**VILLENEUVE-LES-BOULOC**

**PLU**

**DEUXIEME MODIFICATION**

**NOTICE EXPLICATIVE**

Secteur AUa-Centre sud- PLU en vigueur

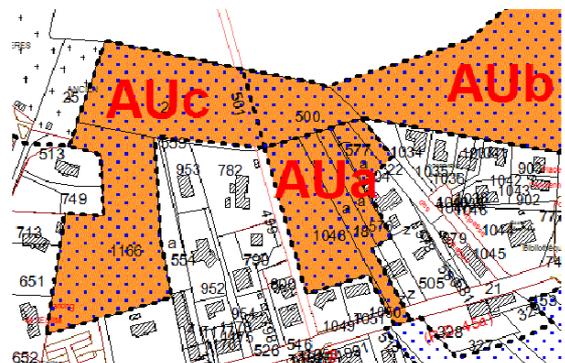
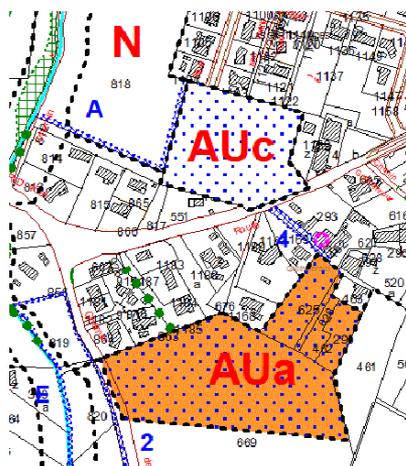
Les modifications du règlement graphique portent sur les secteurs AUa- Centre sud et AUc- Cartounades, et concernent uniquement la version numérique pdf du règlement graphique, comme demandé par la CCF :

Cet aplat avait été omis dans les secteurs AUa centre sud et AUc Cartounades dans la première modification du PLU. Il a donc été rétabli dans la deuxième modification du PLU.

Extrait plan de zonage : projet de 2ème modification  
(croix : changement de destination possible)

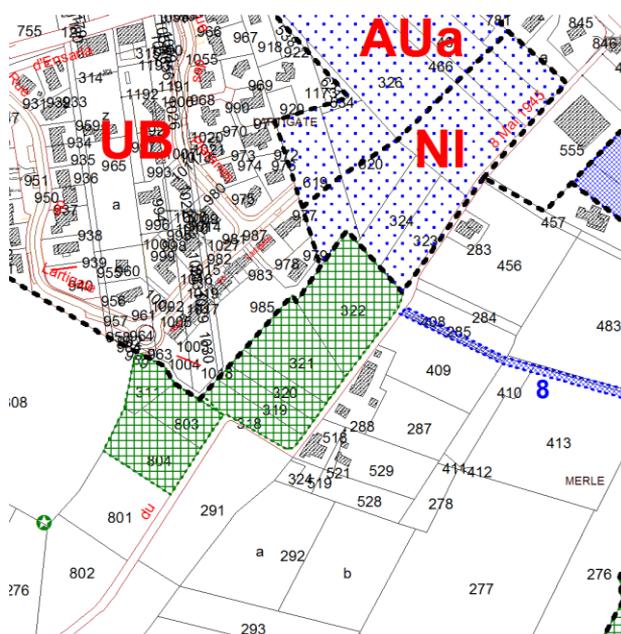
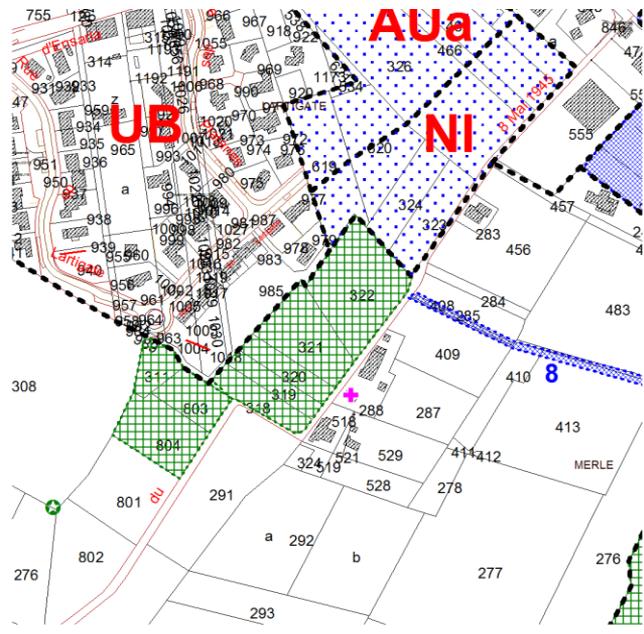
Le plan de zonage (règlement graphique) sera modifié :

Extrait plan de zonage : projet de 2ème modification  
(croix : changement de destination possible)

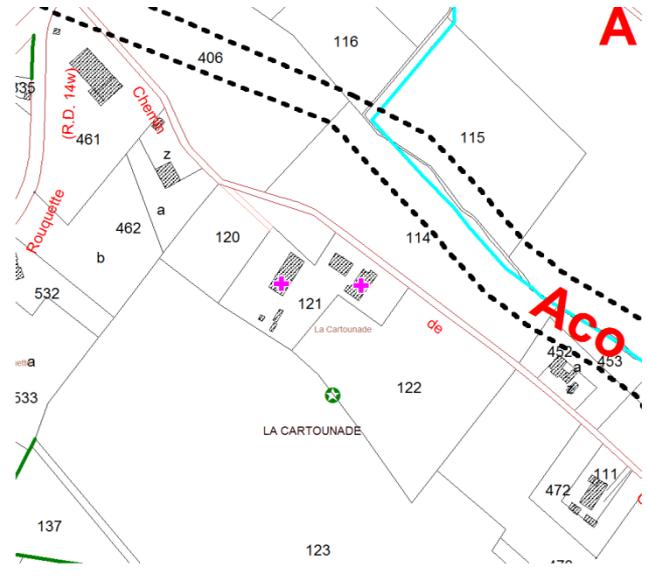
Le plan de zonage (règlement graphique) sera modifié :

Extrait plan de zonage : projet de 2ème modification

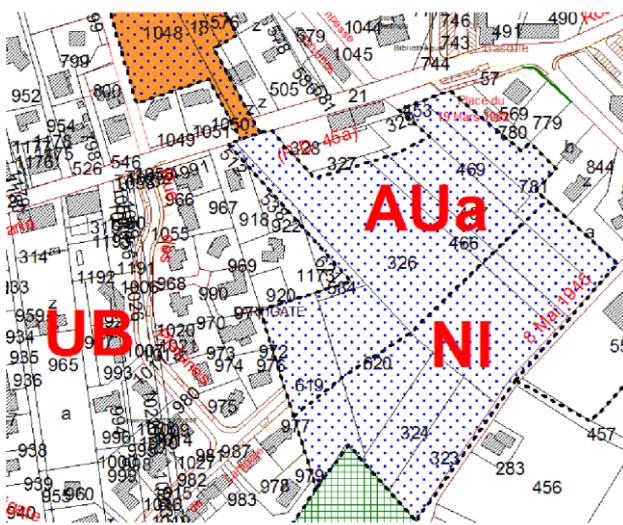
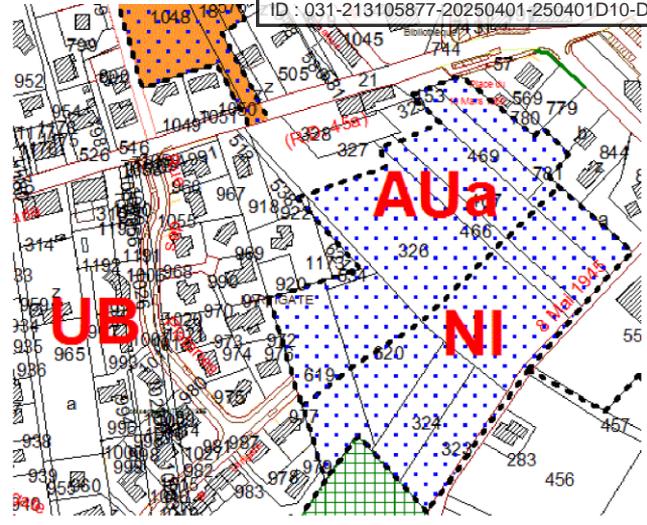
La zone AUa de Lartigate est diminuée de 0.2Ha du fait de l'extension de la Maison médicale en zone UB :

*OAP DE LARTIGATE : MODIFICATION PROJETEE DANS LA 2<sup>ème</sup> MODIFICATION*

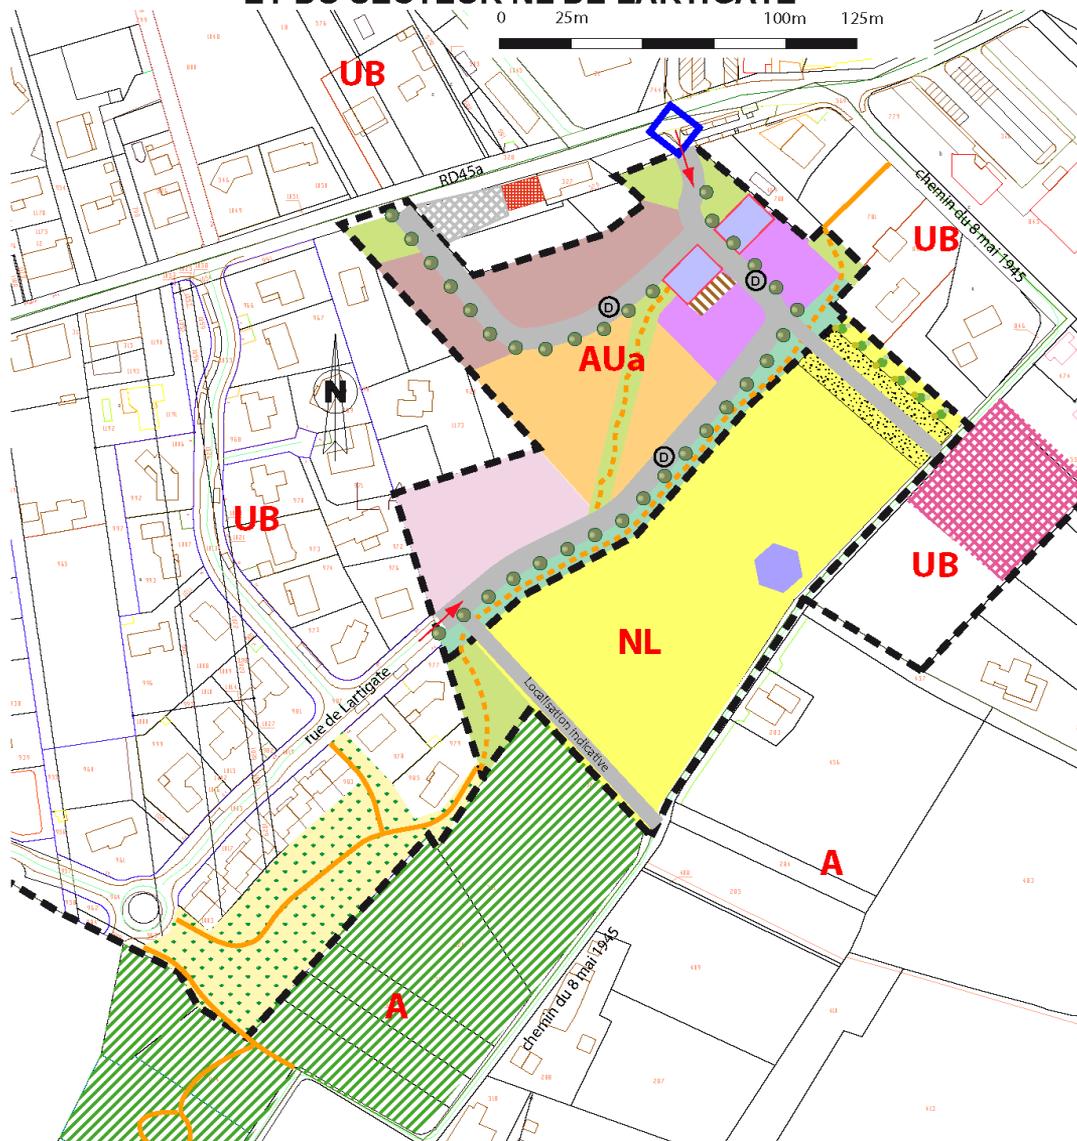
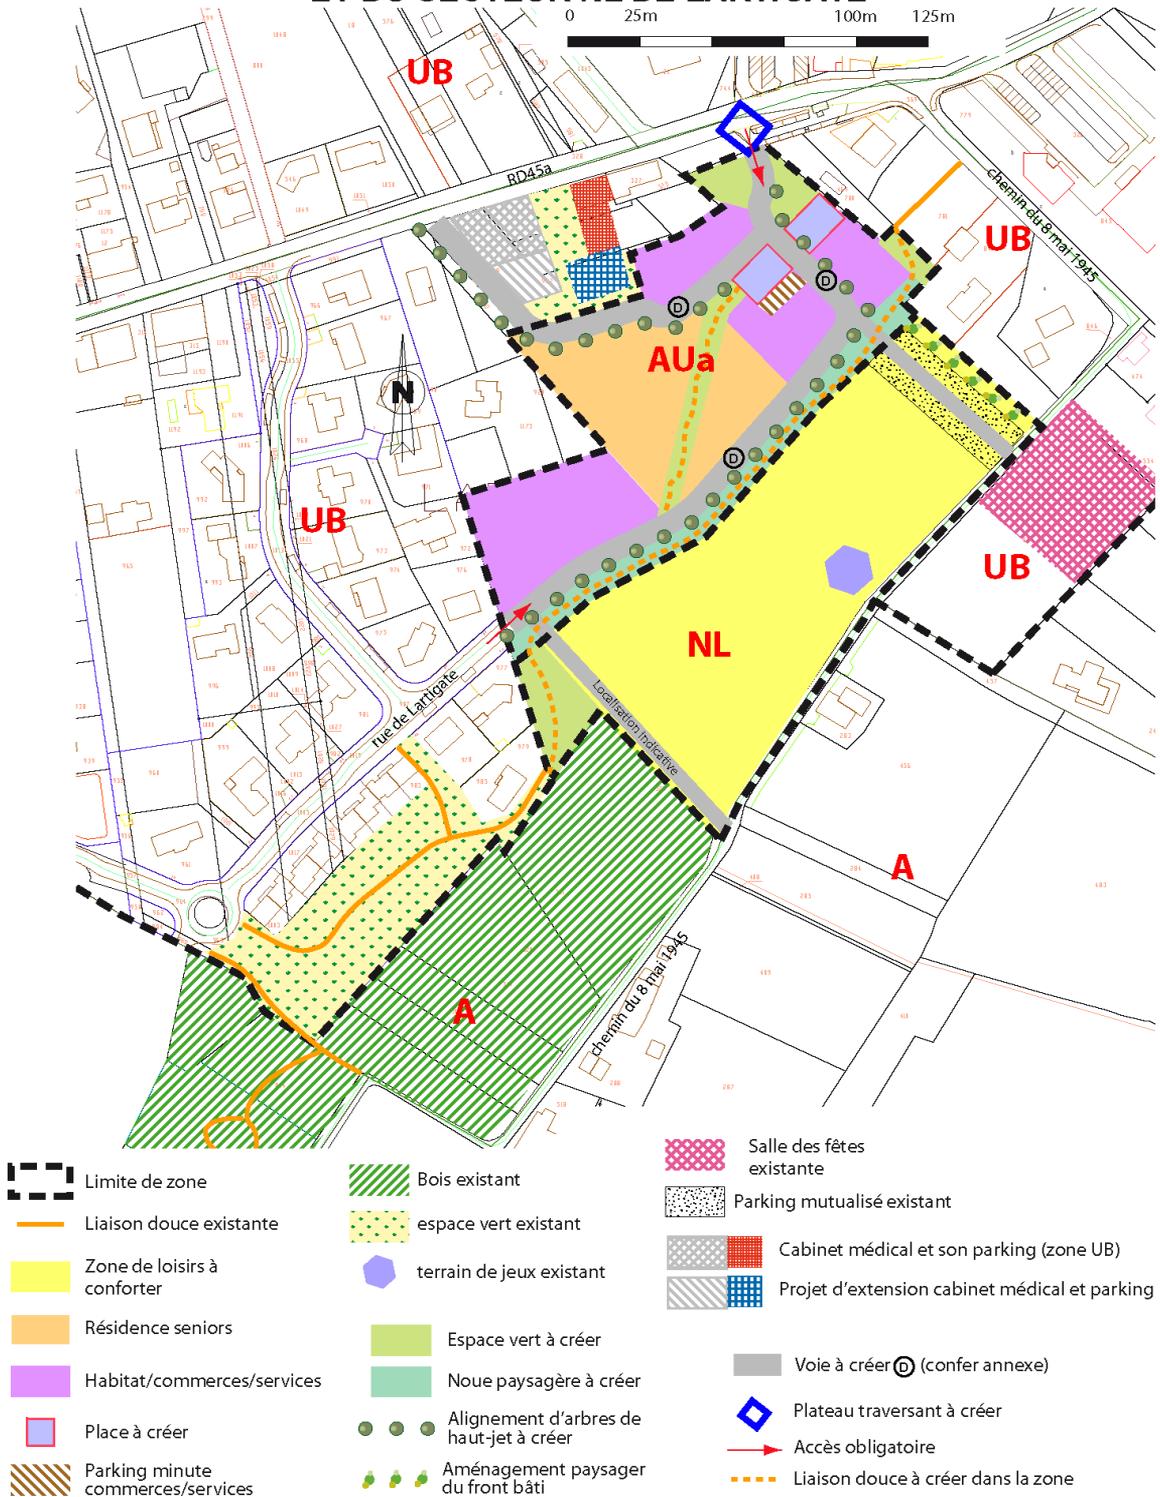
L'OAP de la zone AUa de Lartigate est modifiée du fait de la diminution de la surface de la zone AUa, ne permettant plus la création de maisons de ville initialement prévues :

TRANCHE 1 **Surface à urbaniser : 1.73 Ha - Densité demandée : 20 L/Ha**  
**ZONE AUa** Nombre de logements : 34 logements environ
